プロロジスパーク仙台泉 2 プロジェクト

環境影響評価方法書に対する指摘事項への対応について

平成 28 年 1 月

岩木特定目的会社

■ 計画地周辺の状況の写真撮影位置
 (番号は、次頁以降の写真番号に対応する。)

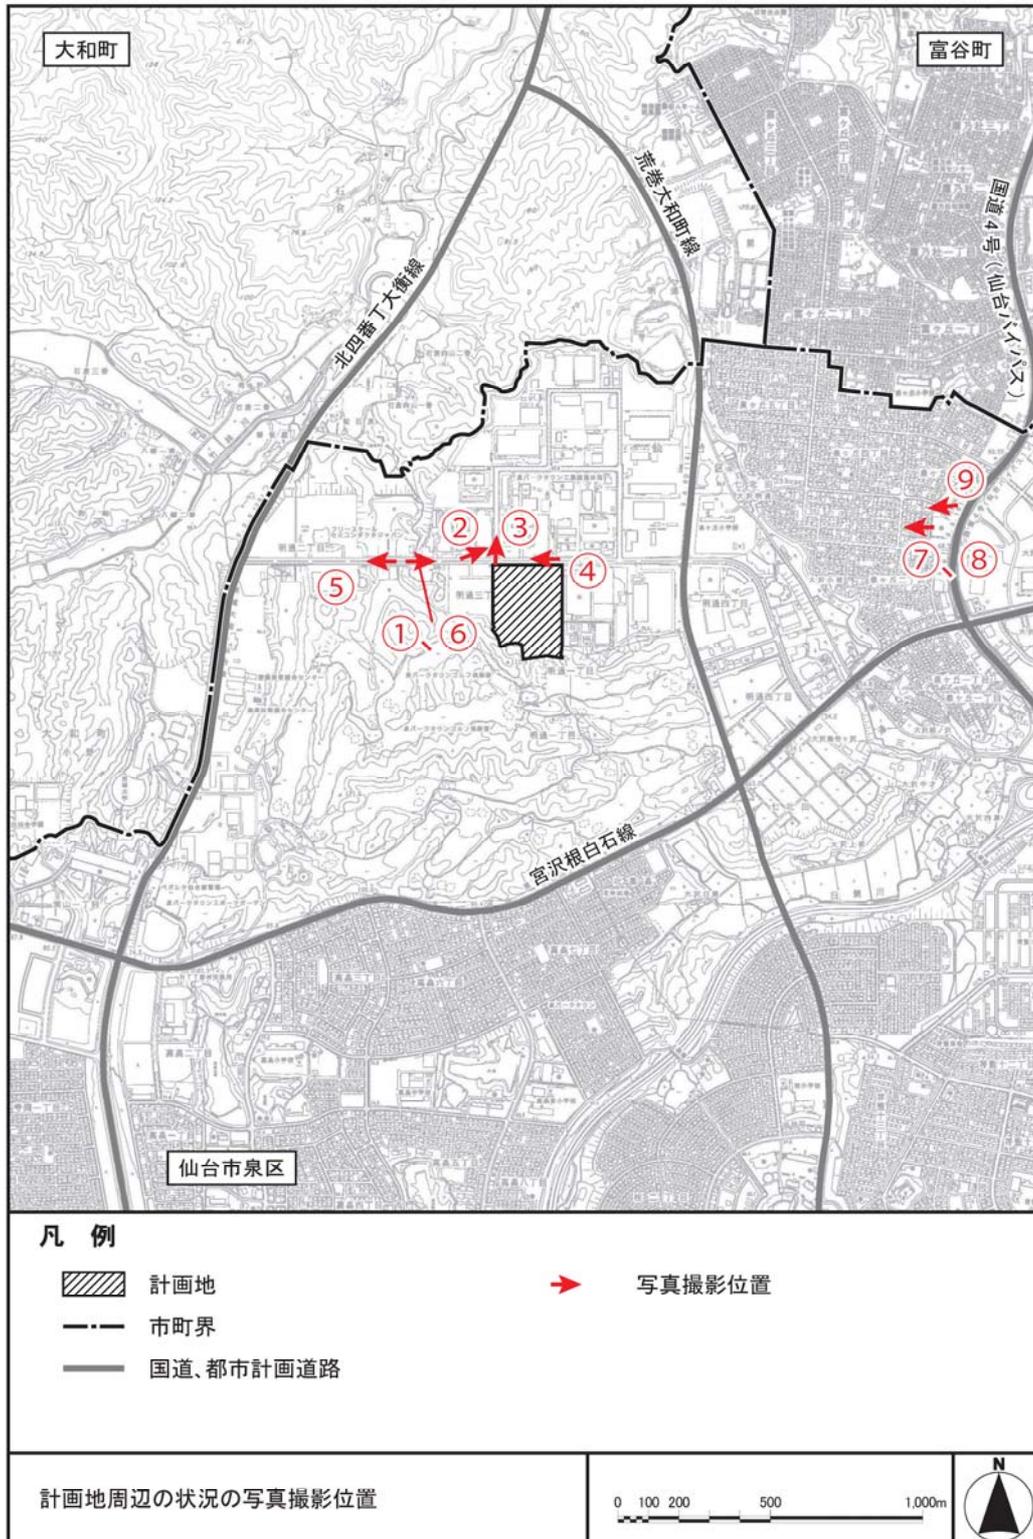
指摘事項	対応方針	備考
1	<p>屋上駐車場が設置され、また、本施設は24時間稼働する可能性が高いことから、屋外駐車場の夜間照明設備が周辺の住宅地に及ぼす影響が懸念される。そのため、夜間照明の影響の予測や適切な対策について検討すること。</p>	<p>計画地南側及び東側にある直近の住宅地は、500m以上離れているとともに、計画地周辺は、南側にはゴルフ場があり、その他の方向も、起伏や計画地周辺の建物により遮られており、住宅地からは見えづらい環境となっている。</p> <p>また、本事業では、物品の保管といった事業特性上、動物の侵入を極力回避する必要がある、建物外部への光漏れを極力抑制する構造とするなど配慮をしていく予定である。</p> <p>また、屋上駐車場の照明については、安全上必要な明るさは確保するものの、商業施設のような煌々としたものではなく、指向性のある照明の採用や、光漏れ抑制のための囲いの設置等の対策を検討していく。</p> <p>以上のことから、夜間照明による住宅地への著しい影響はないものと考え。上記の配慮事項については、ご指摘を踏まえ、環境影響評価準備書の事業計画において示す。</p>	p.14～27 参照
